**MEMOIRE EN REPONSE SUITE A L'ENQUÊTE PUBLIQUE**  
**DANS LE CADRE DE L'INSTRUCTION DE LA DEMANDE**  
**D'AUTORISATION ENVIRONNEMENTALE**  
**AU TITRE DE LA LEGISLATION SUR LES INSTALLATIONS**  
**CLASSEES POUR LA PROTECTION DE L'ENVIRONNEMENT**

**DCB LOGISTICS**  
**RUE HARRIET QUIMBY – ZAC D'OZANS**  
**36 120 ÉTRECHET**

*Affaire n° 2022/11/077*

Figure 10 : Présentation des parcelles cadastrales

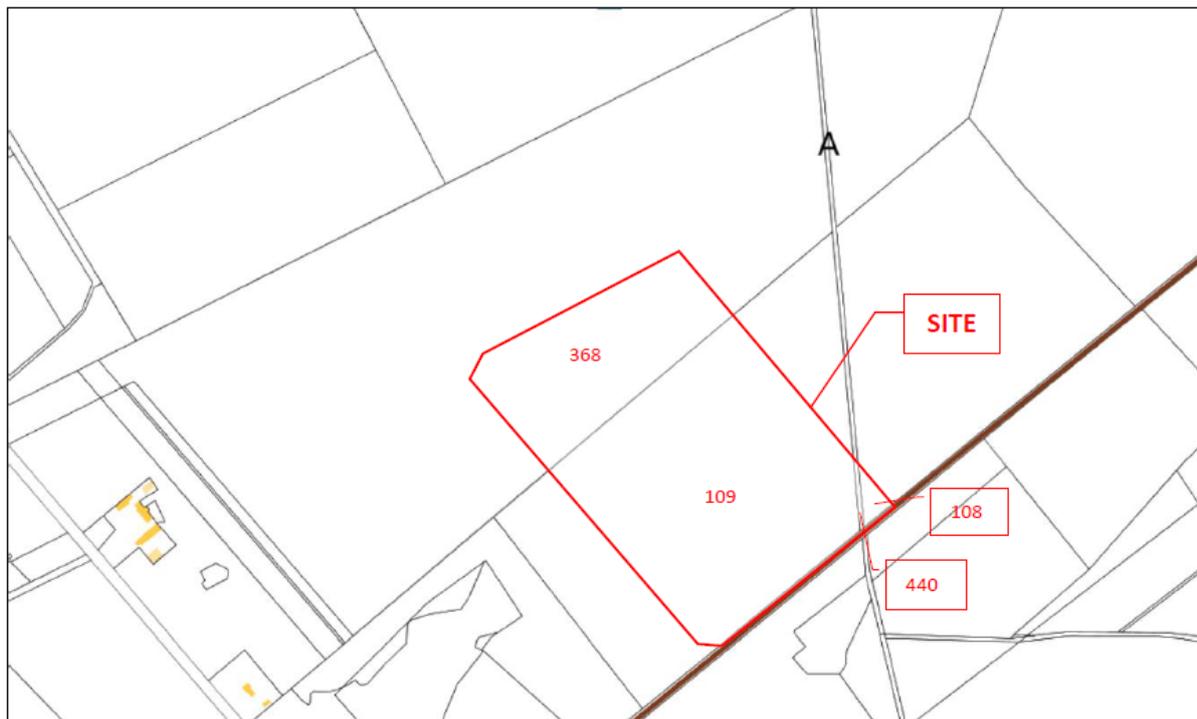
### ***Quelles parcelles sont concernées et à quel prix ont-elles été négociées ?***

Les parcelles concernées par le projet sont citées en page C-8 du dossier :

Elles figurent également sur l'extrait de plan cadastral en même page, rappelé en page suivante.

Du fait de la négociation en cours, le prix ne peut pas être communiqué.
